2019年2月25日
PJ19-038

2ポストオープンラック対応 POU ブラケット 仕様変更のご案内

2ポストオープンラック対応 POU ブラケット

《変更後寸法》

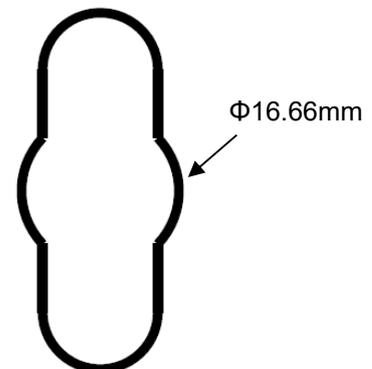
取り付け用マウントホールの寸法が変更になります。
